REALISATION DU PONTON DE L'ILOT MTSAMBORO

Mémoire de réponse l'avis délibéré MRAe 2023APMAY4

Version de Octobre 2023

RÉFÉRENCE	VERSION	DATE	REDACTEUR	CONTRÔLE QUALITE
220480-REP-APMAY4	V0	16/10/2023	MFA	ASN

Figure 1 : Détail du portique d'entrée à l'estacade

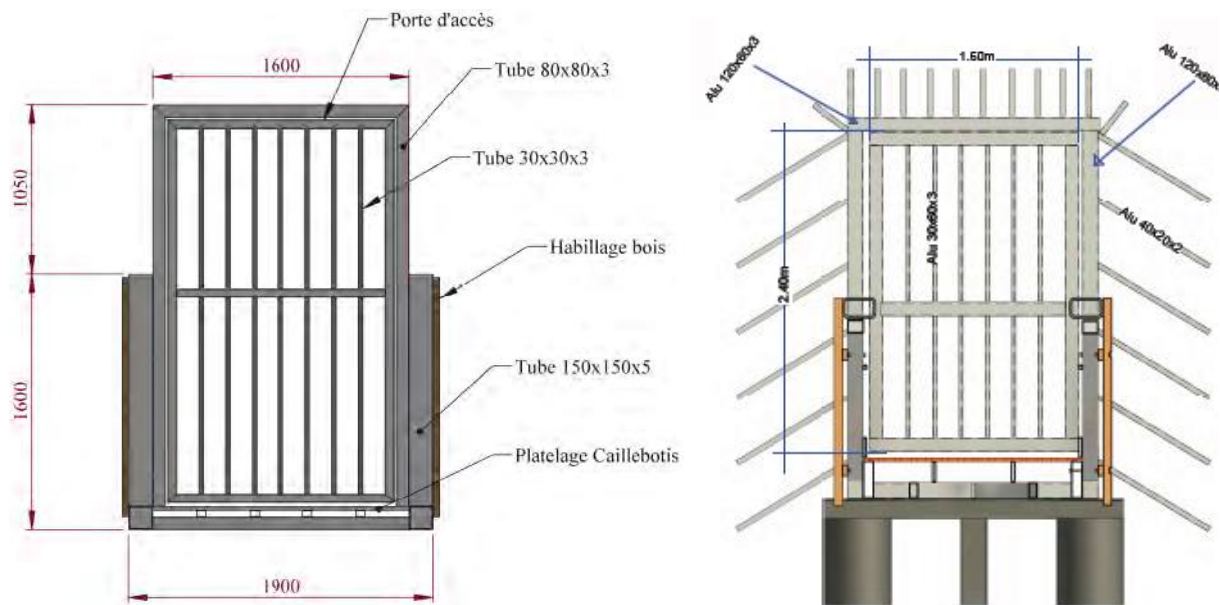
- ***de mener une évaluation quantitative et objective des pressions considérées en prenant en compte l'état de l'écosystème terrestre et d'en présenter les résultats,***
- ***de justifier la limitation de l'impact touristique,***
- ***de justifier le choix de restreindre l'accès au ponton aux particuliers, de démontrer son efficacité et de présenter des mesures complémentaires le cas échéant.***

Afin de limiter l'accès à l'îlot, des **panneaux d'informations ainsi qu'un portillon à serrure** seront mis en place.

Le choix de limiter l'accès est conduit par des raisons de sécurité, ce ponton étant prévu pour un accès rapide et facile aux services publics.

Figure 2 : Recouvrement estimé en herbiers sur la zone d'étude

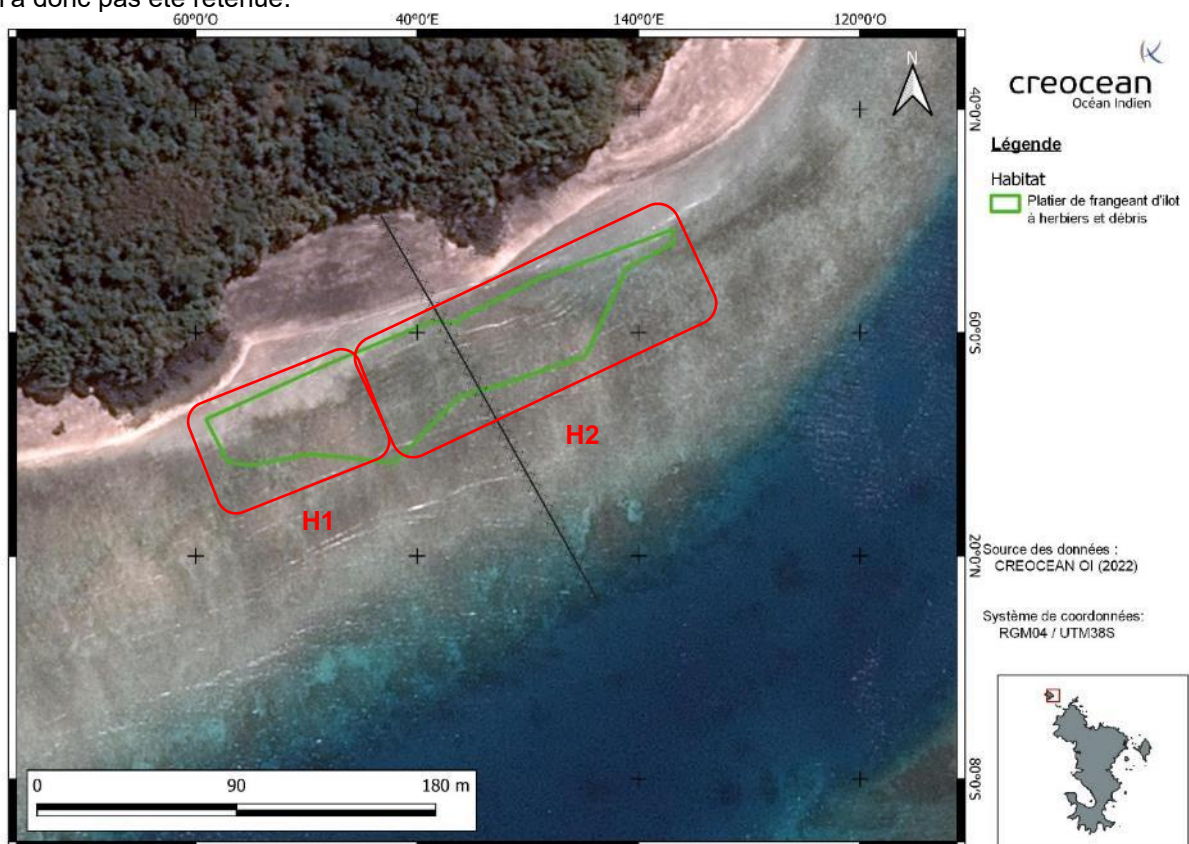
- un déplacement du tracé davantage à l'EST pour éviter la zone d'herbier,
- une transplantation des mattes d'herbier sur place

Le déplacement du tracé davantage à l'Est n'a pas été retenu pour les raisons suivantes :

Pour des raisons paysagères et de risque d'affouillement, les services de l'Etat ont demandé à ce que le ponton atterrisse au niveau d'un éperon rocheux. L'éperon rocheux à l'est du tracé est situé au droit d'une zone d'herbier plus dense (H2 ci-dessous) que celle ciblée par le tracé actuel (H1). Cette option n'a donc pas été retenue.
